Naše zn.: 16 616/2013/SSZ-ÚE

„Uzel Plzeň, 1. stavba - přestavba pražského zhlaví“

Dodatečné informace - Dodatek č. 12

Např. Š71 maximální hmotnost segmentu 50kg

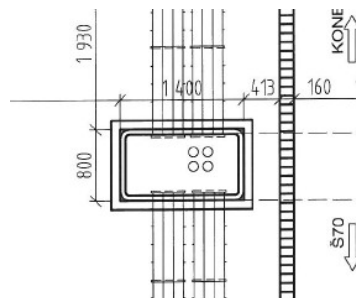
Už zde je rozpor mezi požadavky na únosnost poklopů na ŽB šachtách a plastových šachtách, když budou nejspíš zatěžovány stejně. Navíc zde je opět rozpor mezi **TZ, která požaduje únosnost 1950kg/m2 a výkresy, ve kterých je údaj B125=12500kg**. Použití plastových šachet do nástupišť považujeme vzhledem k požadavku na vydláždění poklopů žulou za **minimálně nešťastné**, neboť:

Rozměr 1400x800mm

Poklop 1500x900mm

Hmotnost žuly cca $2,7\text{t/m}^3 \cdot 0,03 = 81\text{kg/m}^2$ při tl3cm

Hmotnost lepidla cca $2,2\text{t/m}^3 \cdot 0,01 = 22\text{kg/m}^2$ při tl1cm

Celková hmotnost výplně je cca $103\text{kg/m}^2 \cdot (1,5 \cdot 0,9) = 139,05\text{kg/kus}$

Hmotnost ocelové konstrukce poklopu cca **60kg**

Celkem hmotnost poklopu cca **199kg**

Z toho vychází, že pokud je správně TZ a stačí únosnost **1950kg/m2**, musí být poklop dělený na **minimálně 4segmenty o rozměrech 0,9*0,37m**.

A to platí pouze pro požadovanou únosnost 1950kg/m2 – pokud zadavatel bude požadovat únosnost B125, pak musí být úměrně zesílena ocelová konstrukce poklopu, tím naroste i hmotnost a tím bude nutné dělit poklop na 5-6segmentů.

Při dělení poklopu na tak úzké proužky naroste hmotnost ocelových prvků poklopu, může nastat problém s dodržením únosnosti, protože poklop z jednoho kusu by byl jako nosník uložený na 4stranách, **zatímco při dělení na proužky budou krajní uloženy jen na 3stranách a střední kusu jen na 2stranách.**

Žádáme zadavatele, aby ověřil technickou a statickou proveditelnost všech požadavků projektové dokumentace na poklopy v nástupištích určené k zadláždění žulou a stanovil jednoznačné technické řešení jak docílit splnění všech technických, statických i estetických požadavků najednou včetně způsobu dělení na segmenty, které budou mít max. hmotnost 50kg.

Plastové kabelové komory jsou dodávány s víky pro zabetonování s možností záměny za výplň z žulové dlažby. Tato víka jsou pro zatížení třídy B 125.

Poklopy pro šachty 800x1400mm mají rozměr 700x1300mm a budou rozděleny na dva segmenty o váze cca 65kg.

Byla upravena TZ a v její příloze pro přehlednost byl doplněn přehled poklopů a jednotlivých šachet včetně množství. Doplněná technická zpráva je v připojeném souboru SO343361_1_01_TZ_oprava1.pdf

Jedná se např. o **Š70**.

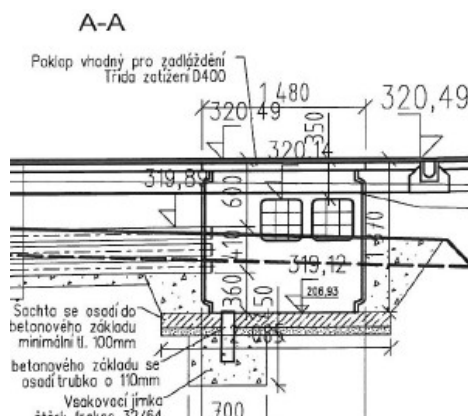
Přesto, že v TZ na straně 13 je uvedena nosnost poklopů s dlažbou **jednotně min 1950kg/m²**, a na straně 13 pak u jedné šachty **Š29**, která má být v komunikaci a je uvedeno, že má mít poklop, dimenzovaný pro pojezd **těžké techniky (což je D400)**. Ve skutečnosti se v projektu vyskytují další dvě plastové šachty pro zadláždění s vyšším požadavkem na únosnost a to **Š65 a Š70** u kterých je ve výkresech šachet údaj třída **D400, což je minimální zatížení 40T.**

Pokud i u těchto šachet platí požadavek na hmotnost segmentu do 50kg, pak použití plastových šachet (kvůli velikosti poklopu) v kombinaci s tak vysokým požadavkem na únosnost poklopů a požadavkem na vydláždění poklopů žulou u nástupišť (vybetonování u komunikací), lze považovat za vážný nedostatek projektu, neboť se domníváme, že není reálná šance vyrobit poklopy, které by vyhověly jak požadované únosnosti, tak na max. hmotnosti segmentů.

Žádáme zadavatele, aby ověřil technickou a statickou proveditelnost všech požadavků projektové dokumentace na poklopy v nástupištích určené k zadláždění žulou i k zabetonování v komunikacích a stanovil jednoznačné technické řešení jak docílit splnění všech technických, statických i estetických požadavků najednou, nebo u těchto 3 šachet neplatí požadavek na maximální hmotnost segmentů poklopu?

Pro silniční zatížení je v dokumentaci navržena speciální komora, která splňuje nároky na zatížení třídy D 400. Tato komora se dodává i s děleným litinovým víkem. V upraveném soupise prací je uvedena pod pol.č.40 v množství 4 kusy. Upravený soupis prací SO 34-33-61.1 je v připojeném souboru SO343361_1_sp_oprava2.xls.

Šachta Š64

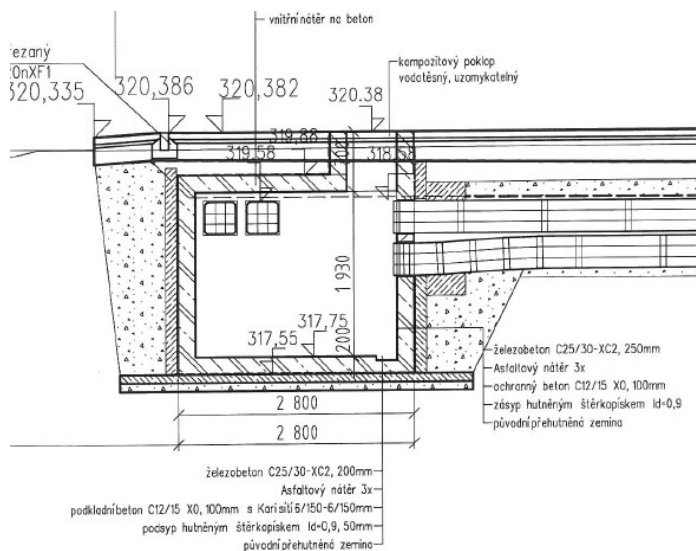
V TZ, strana 11 druhý odstavec je text „Zásyp okolo šachet se provede na podkladní nabetonování a bude z hlinitopísčité zeminy frakce do 16mm dle TKP ČD, popř. po dohodě se stavebním dozorem pískem nebo štěrpkopískem“

V TZ, strana 13 bod. 2.4.4 je věta „Komory jsou osazeny na vrstvu hutněného štěrpkopísku tl. 50-200mm, který.....“

V TZ, strana 14 bod 2.1.3.8 je věta „Výkop kabelovodu je hlubší o 50-100mm. Tato tloušťka bude vyplněna hutněným štěrpkopískem.....“

Ve výkresech zásyp okolo šachet popsán jako **hutněný štěrpkopísek**.

Ve VV je vytvořena položka **pouze pro zásyp stávající zeminou, žádný nakupovaný štěrpkopísek**.

Mají být tedy šachty obsypány vykopanou zeminou, tak jak je uvedeno ve VV, nebo nakupovaným štěrpkopískem tak jak je uvedeno ve výkresech a TZ?

Zásyp šachet bude, v souladu s technickou částí dokumentace, proveden nakupovaným materiálem. Množství bylo upraveno v příslušné položce soupisu prací. Opravený soupis prací SO 34-33-61.1 je v připojeném souboru SO343361_1_spoprava2.xls.
